兰考恒大家具联盟产业园光伏发电项目 夏季安全专项检查实施方案

兰考恒大家具联盟产业园光伏发电项目监理项目部

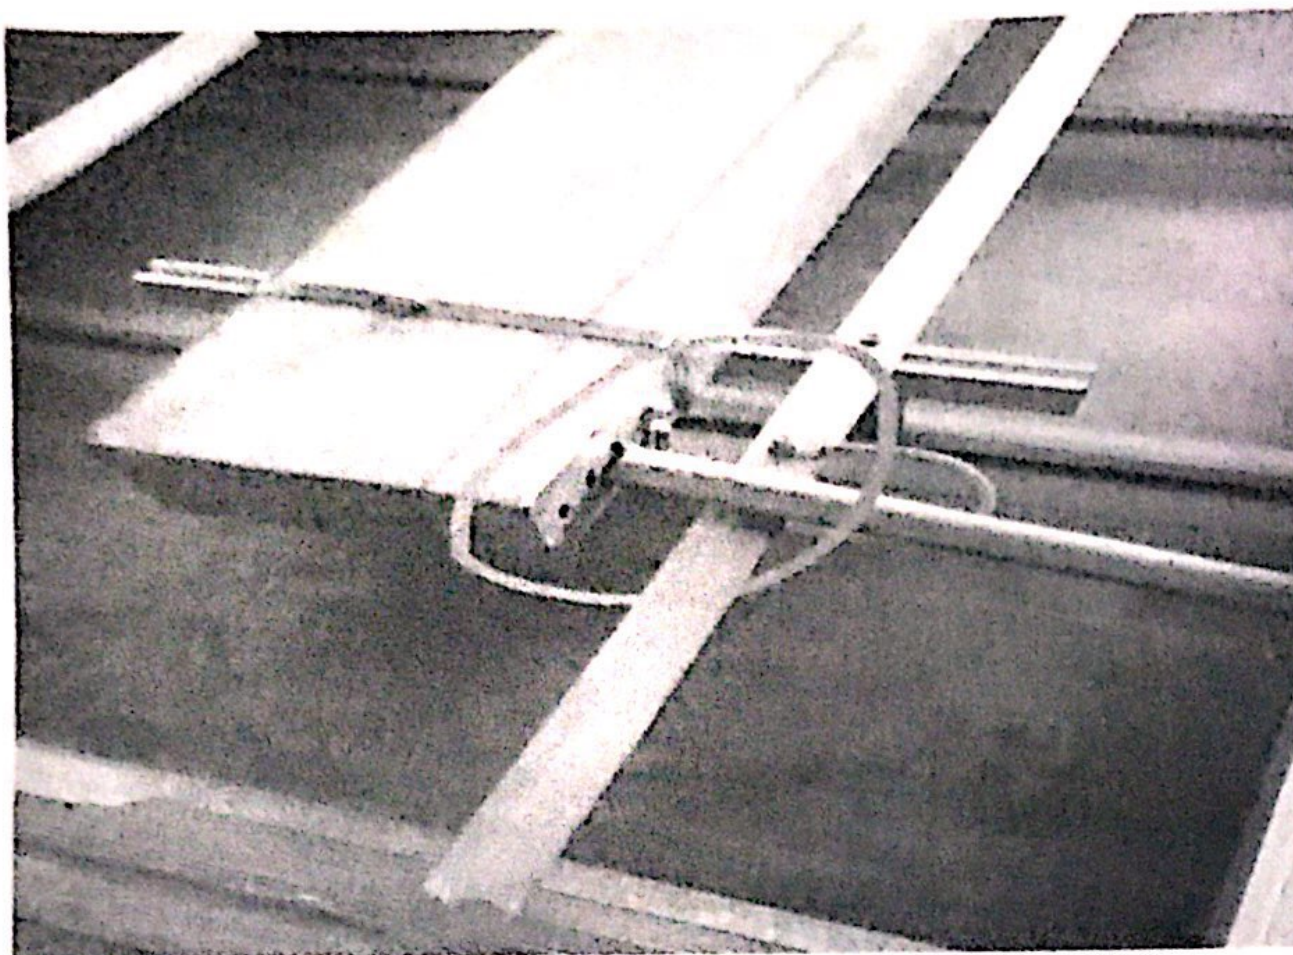
曲美项目电缆井基础未加盖井盖

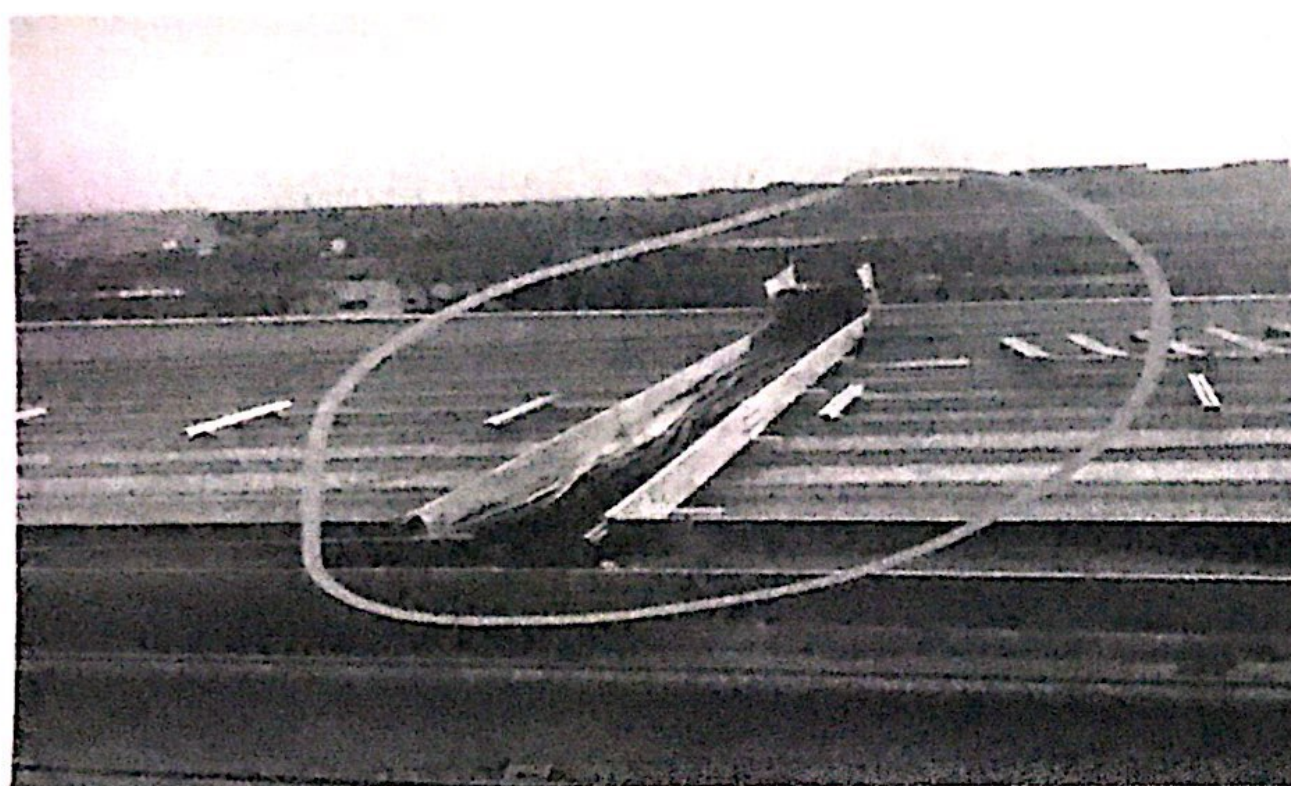
曲美项目 1#屋面 4 平方直流电缆穿管存在未安装到位现象

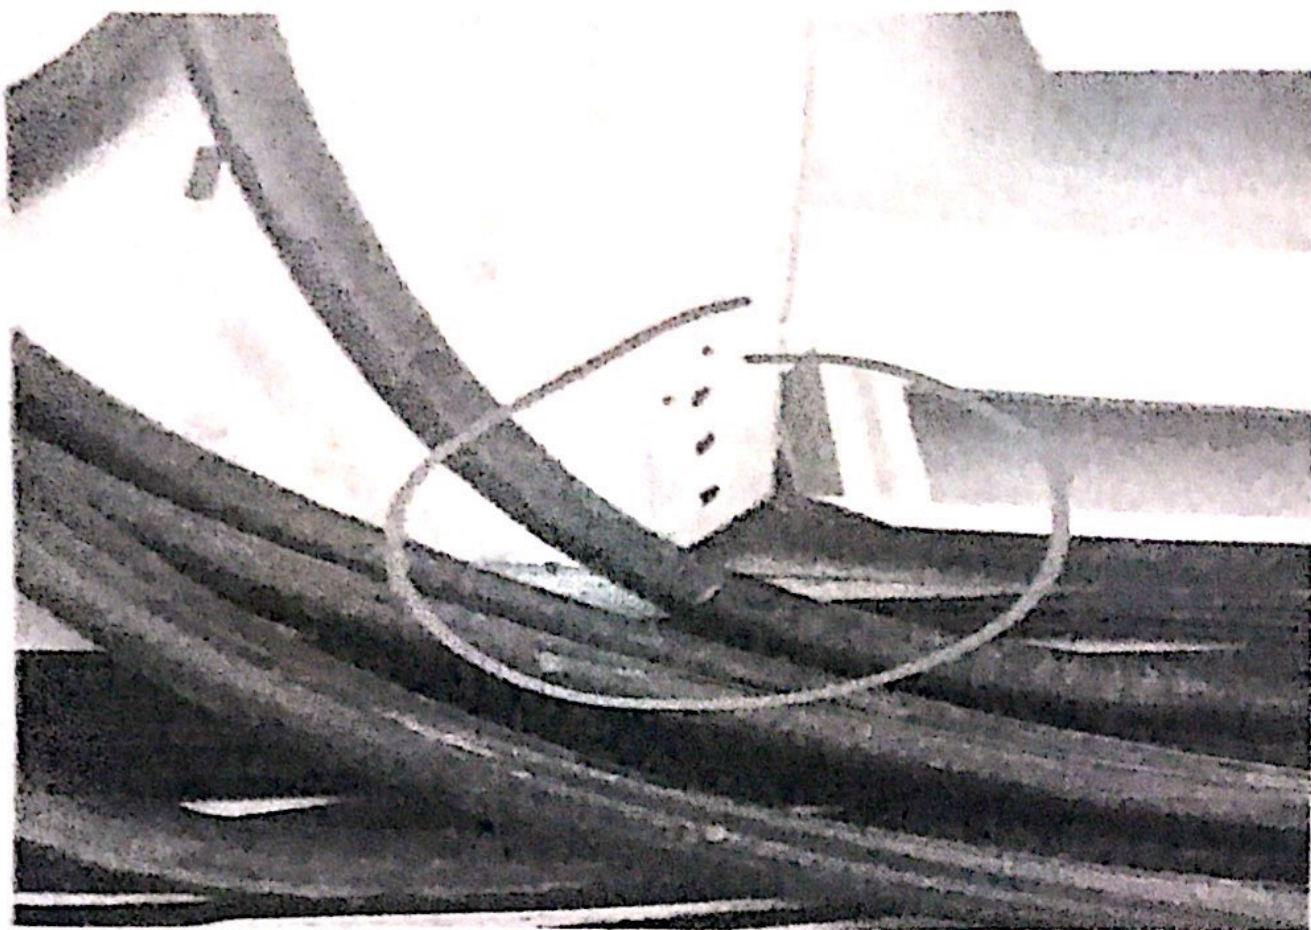
曲美项目 1#屋面直流电缆敷设完毕未加盖电缆桥架盖板

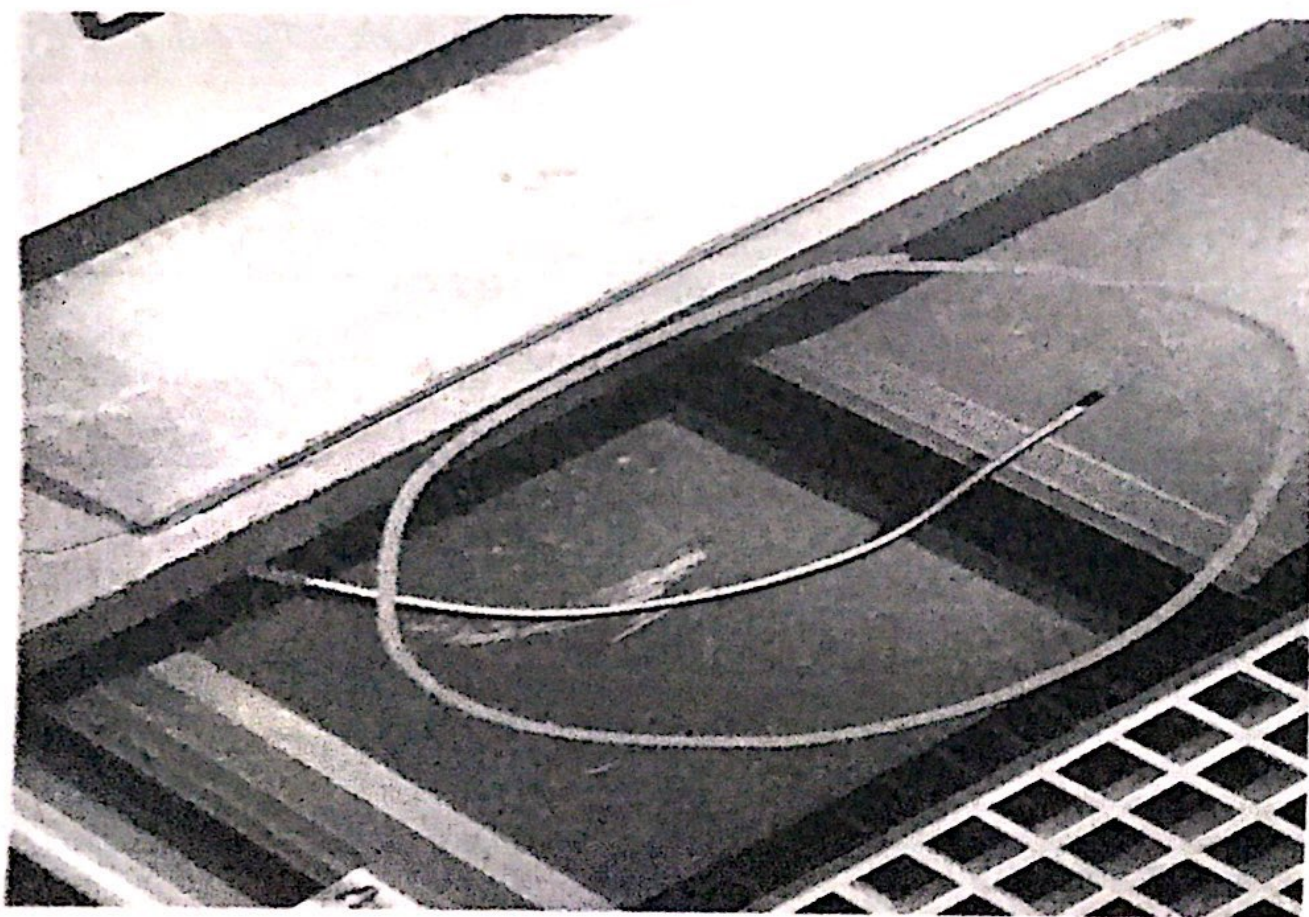
喜临门项目 7#屋面光伏区存在电缆桥架切割拐角处未加电缆皮保护
电缆

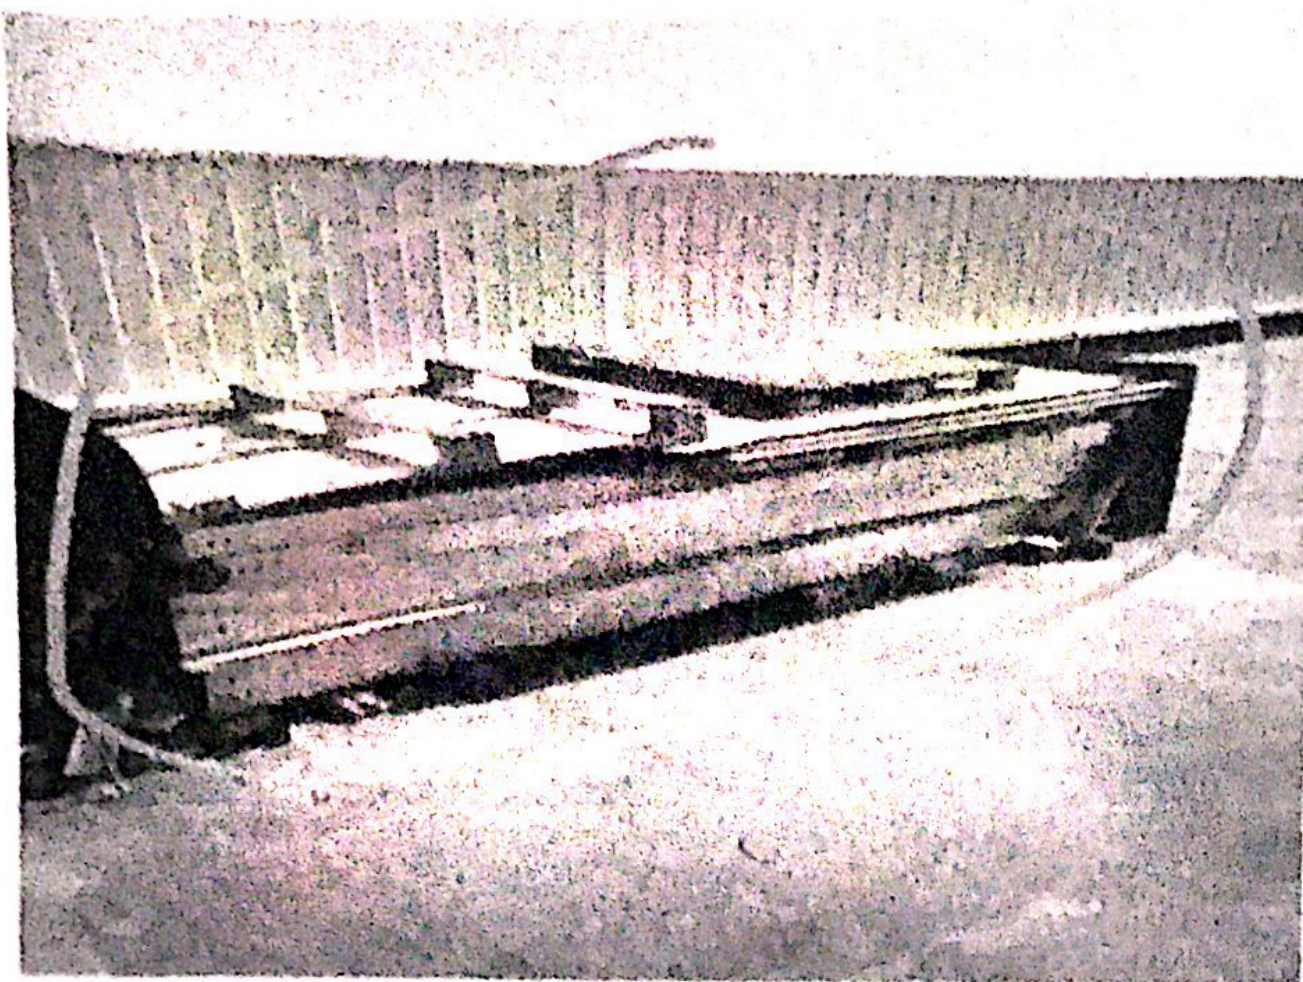
喜临门 11#屋面汇流箱接地线未安装完毕

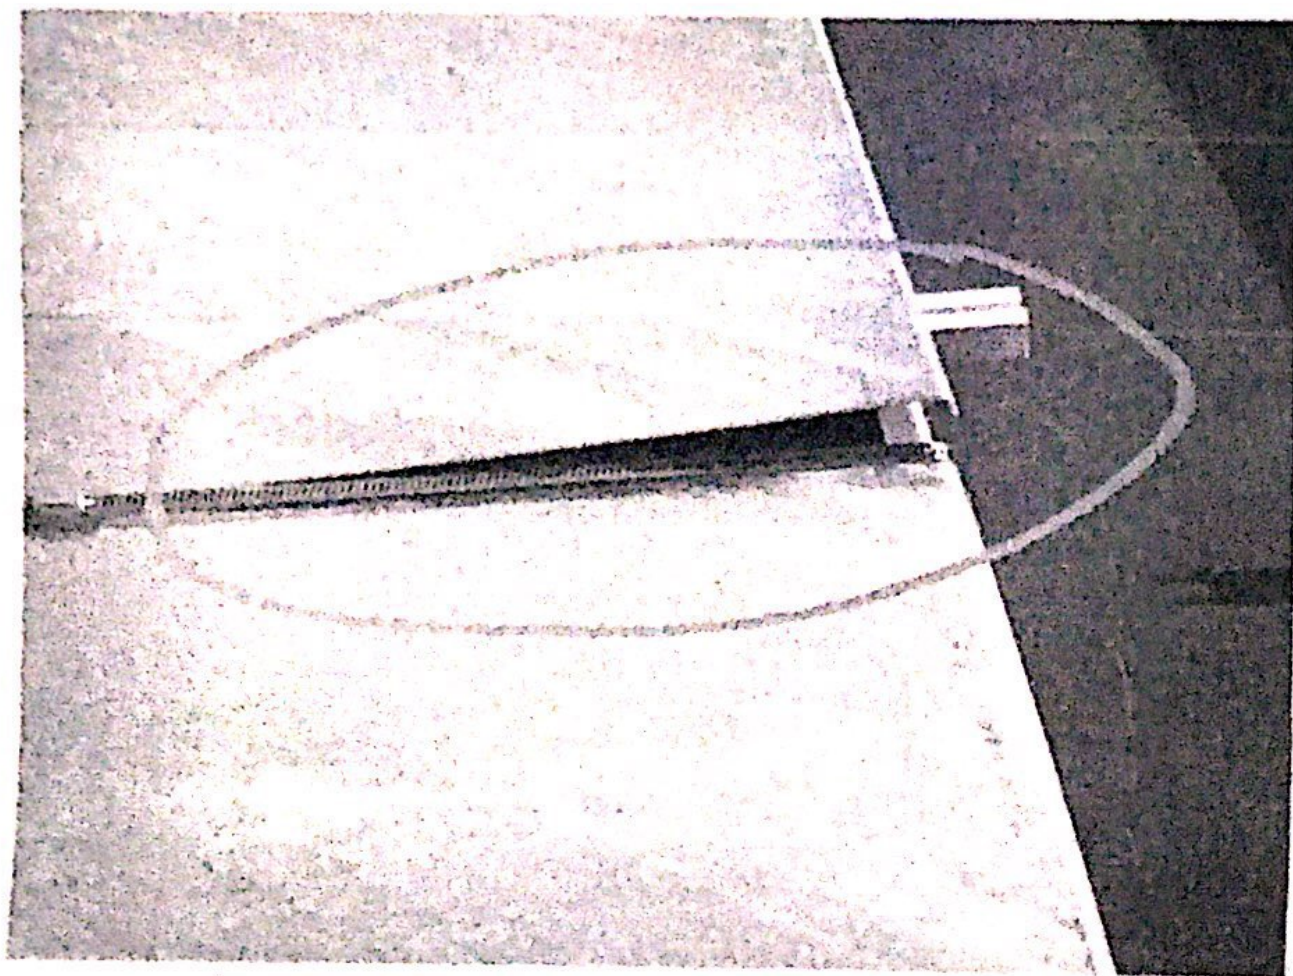
喜临门项目施工人员撤场未清理屋面多余施工材料
